Informe: EIC-Lanamme-INF-0122-2022

### Informe de visita de campo: Proyecto intersección rotonda de La Bandera

INFORME FINAL

Fotografía 6. Defectos constructivos en el pilote 60D y su reparación

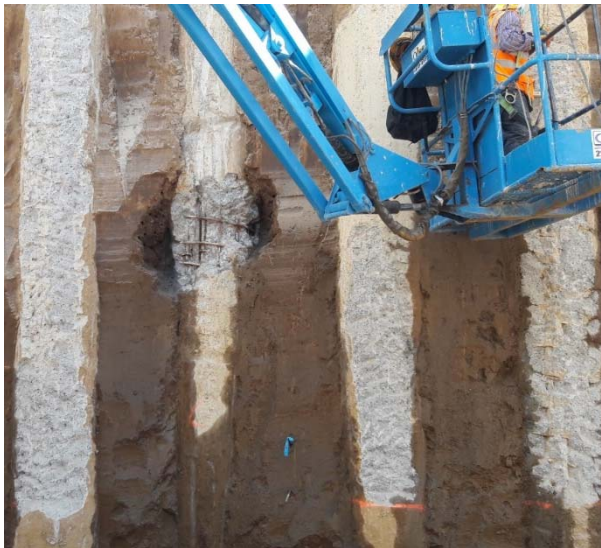
Por su parte, en el Pilote 60D, también se presentaron problemas en el colado del concreto (ver Fotografía 6a). En estos casos, según la supervisión del proyecto, la metodología de reparación utilizada, consiste en ampliar el contorno del pilote, para la colocación de una formaleta y, posteriormente, rellenar el vacío con el mismo tipo de concreto que se utilizó en el colado del pilote. De esta forma, en la Fotografía 5b, se observa el mismo pilote, esta vez en la visita del 2 de febrero, donde se aprecia el resultado de la reparación del pilote. Para este caso, se considera recomendable solicitar el resultado de la revisión del ingeniero diseñador.

Adicionalmente, en ambos casos, es evidente que la estructura del acero de refuerzo quedó expuesta y la necesidad de tomar medidas urgentes para rellenar los vacíos en los pilotes. Debido a la proximidad entre ambos pilotes (aproximadamente 6.5 m) y el tipo de defecto constructivo observado, se considera importante que el ingeniero diseñador responsable de los muros de pilotes haga una evaluación de la afectación en la integridad estructural en esta sección del muro.

Figura 2. Detalle de drenaje californiano propuesto

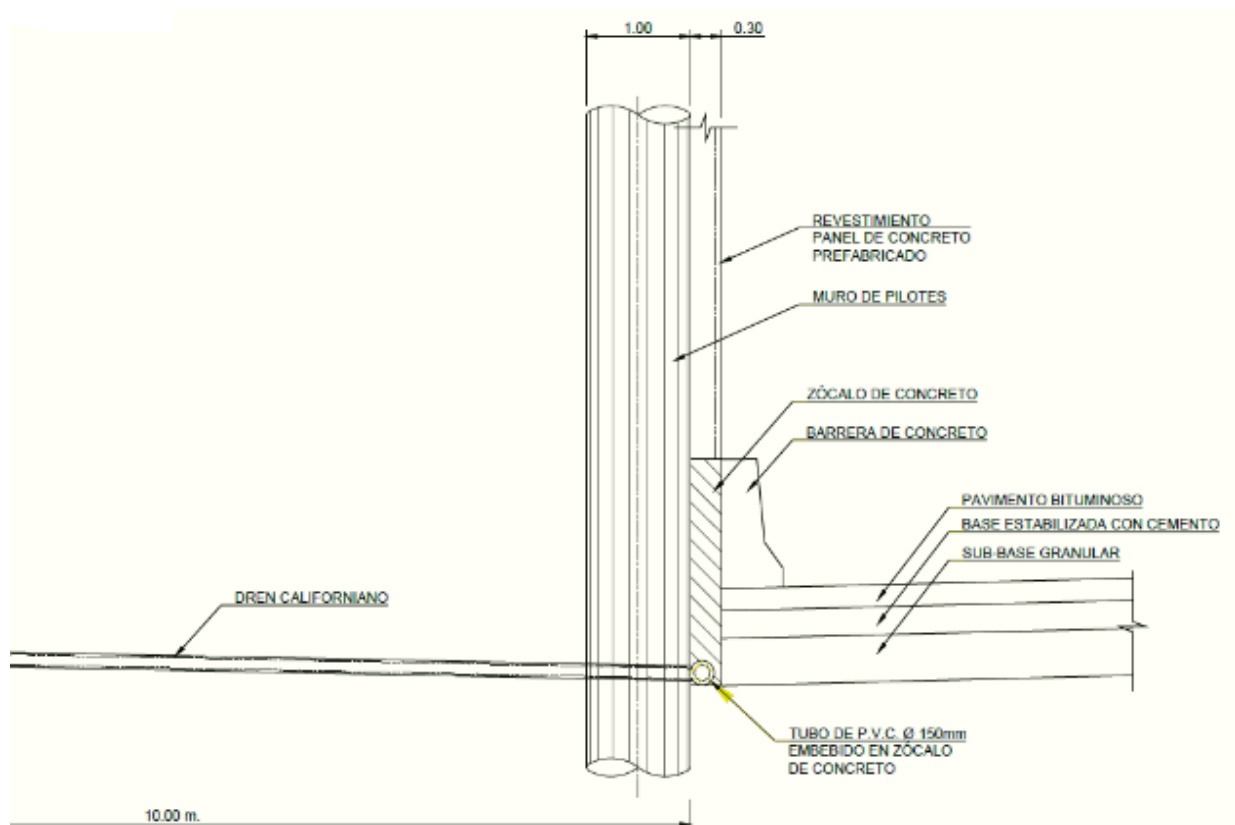
Así pues, según la información recibida, se propone la colocación de un dren californiano embebido en el zócalo de concreto a nivel de la subbase granular (ver Figura 2). Cabe resaltar que los drenajes californianos se recomienda colocarlos 50 cm por debajo del afloramiento del agua, con una inclinación aproximada de 10°. De la visita realizada, se considera recomendable verificar la posición de estos drenajes, puesto que fueron observados la presencia de afloramientos de agua subterránea en niveles relativamente superficiales, lo cual coincide con los niveles freáticos colgados previamente identificados en los estudios de suelos.

Por la presencia de estos niveles freáticos colgados se considera recomendable hacer una revisión del sistema de drenajes que se pretende instalar en el proyecto, donde se pueda verificar el correcto planteamiento del sistema de conducción de aguas, ya que este tipo de muros son un tipo de estructura que se encuentra sometido a cargas laterales asociadas a los empujes activos de la masa de suelo, los cuales se pueden incrementar considerablemente con el aporte del empuje de agua del nivel freático. De forma tal, que la colocación de un sistema de drenaje apropiado pueda permitir la reducción de presiones laterales permitiendo el funcionamiento de la estructura.
